新竹縣政府工程查核代表照片表

工程名稱：111 年度縣轄道路管線挖掘及用戶接管路面修復工程(開口契約)A 區

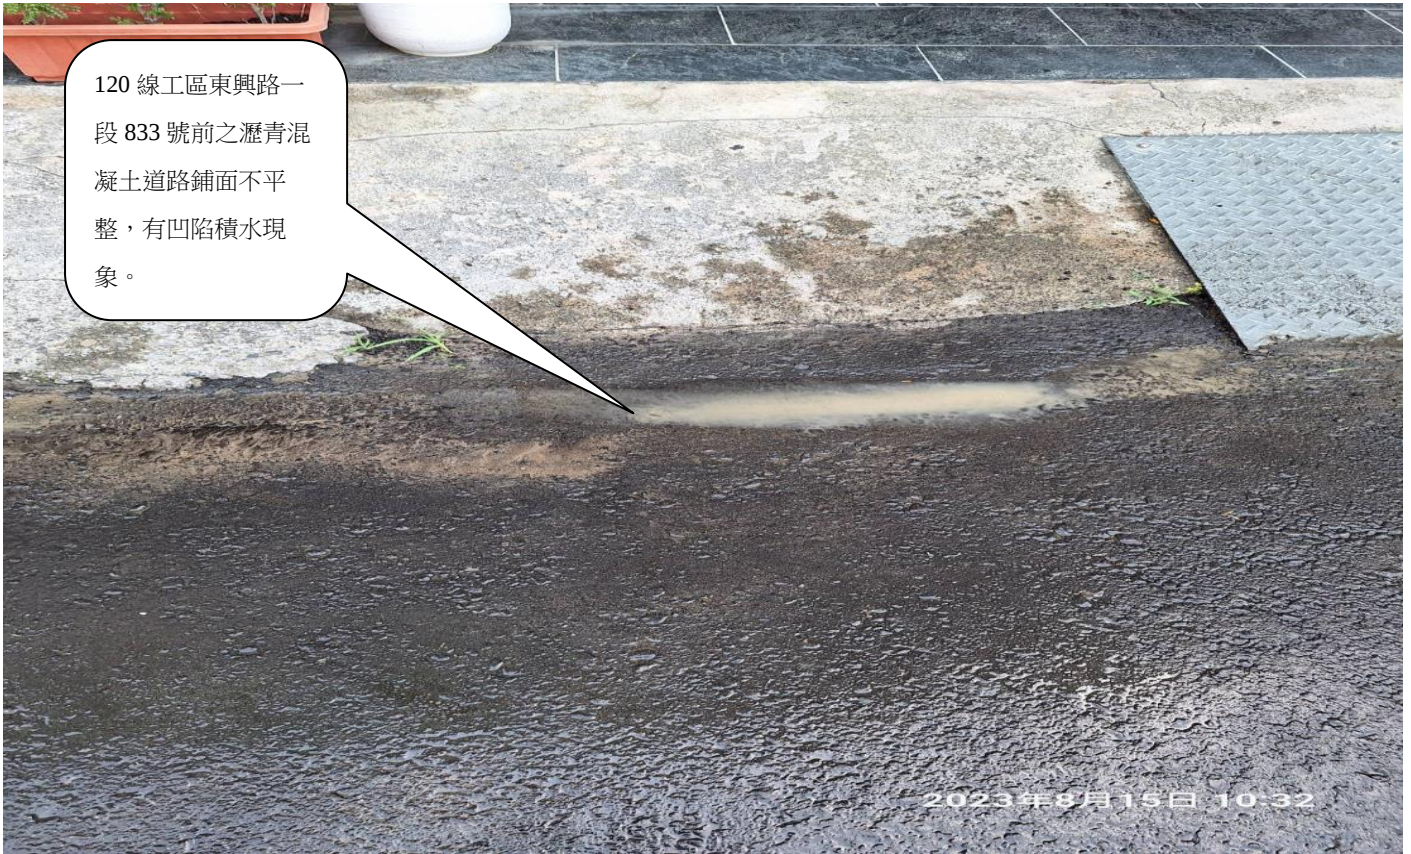
120 線工區東興路一段 833 號前之瀝青混凝土道路鋪面不平整，有凹陷積水現象。

120 線工區東興路一段 833 號前之瀝青混凝土道路鋪面不平整，有凹陷積水現象。
